## PM Akustik – svar till yttrande från Länsstyrelsen och Miljö- och hälsoskyddsnämnden

HK Stockholmshem, Skärholmen

Dokumentet är "Yttrande över planremiss" från Miljö- och hälsoskyddsnämnden, Dnr 2017-12921 daterad 2018-12-19 och Samrådsyttrande från Länsstyrelsen Stockholm om detaljplan för del av Måsholmen 21, beteckning 402-49960-2018 daterad 2019-01-18.

Figur 1 Illustration för ett plan på låg höjd med balkong enligt arkitektens förslag med tät skärm 1,3 m. Ekvivalent ljudnivå.

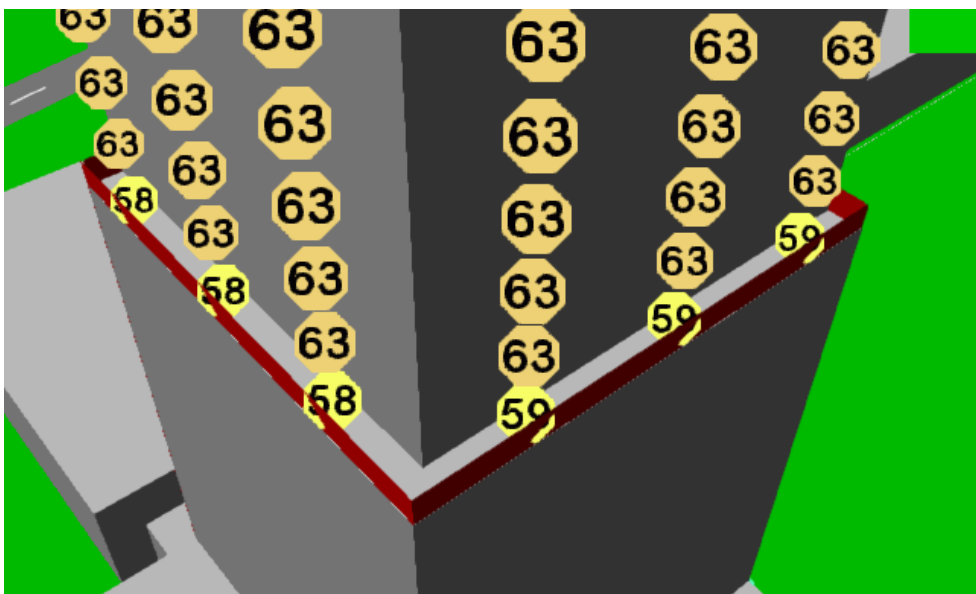
Länsstyrelsen anser att staden inför kommande planskede behöver utreda vilka andra alternativ förutom tekniska lösningar som kan göra föreslagen bebyggelse på platsen lämplig med hänsyn till bullernivåerna. Länsstyrelsen anser, precis som stadens Miljöförvaltning (yttrande daterat 2018-12-19), att åtgärder i form av tekniska lösningar ska ses som speciallösningar som endast kan accepteras när andra åtgärder inte är möjliga för att klara riktvärden för buller.

Genom att enbart arbeta med tekniska lösningar anser Länsstyrelsen att staden inte tillräckligt utrett om exempelvis utformningen på byggnaden kan förändras för att förbättra bullervärdena eller om det går att få till planlösningar där hälften av boningsrummen kan få en ljuddämpad sida. Länsstyrelsen anser att nuvarande utformning av planförslaget inte säkerställer en god ljudmiljö på platsen och staden behöver därför inför nästa planskede inkomma med ett reviderat förslag, både vad gäller bostäderna och vid uteplats.

Utförda beräkningar visar på en ekvivalent ljudnivå på högst 60 dB(A) som frifältsvärde vid fasad med utformning av fasad och balkonger enligt arkitektens

förslag. Det krävs 150 mm nedpendlat undertak för att ligga i nivå med balken som löper längs utkanten av balkongerna. Om nedpendlingen utförs med träullit på läkt med mineralull på ovansidan så uppnås en hög absorptionsfaktor på undertaket och som en konsekvens sänks ljudnivån vid fasaden. Nedpendlingen är en estetisk åtgärd som samtidigt görs ljudabsorberande för att förbättra ljudmiljön.

Täta räcken och absorberande undertak ger följande resultat för bostäder på en låg höjd, mittenplan och hög höjd, se Figur 1, Figur 2, och Figur 3.

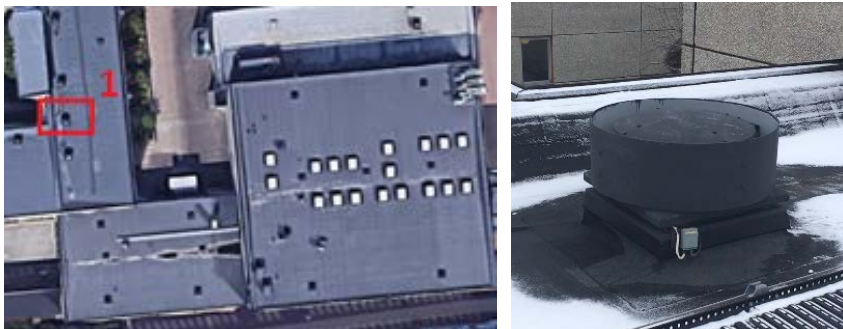
I bullerutredningen (Ebab 2018-10-29) anges att takfläktarna på närliggande fastigheter kan bidra med buller till planområdet. Utredningen föreslår att det vid projektering av bostäder kommer kontrolleras nivåer av industribuller. Länsstyrelsen anser att detta behöver utredas inom ramen för planarbetet och att det vid behov behöver föreslås åtgärder för att riktvärdena för industribuller kan uppfyllas.

Mätningar visar att riktvärden kan uppfyllas på bostadsfasad och uteplats.  
Beräkningar visar att ljudnivån från trafikbuller på fasad är mycket högre än för industribuller varför industribuller på fasad sannolikt inte är hörbart.
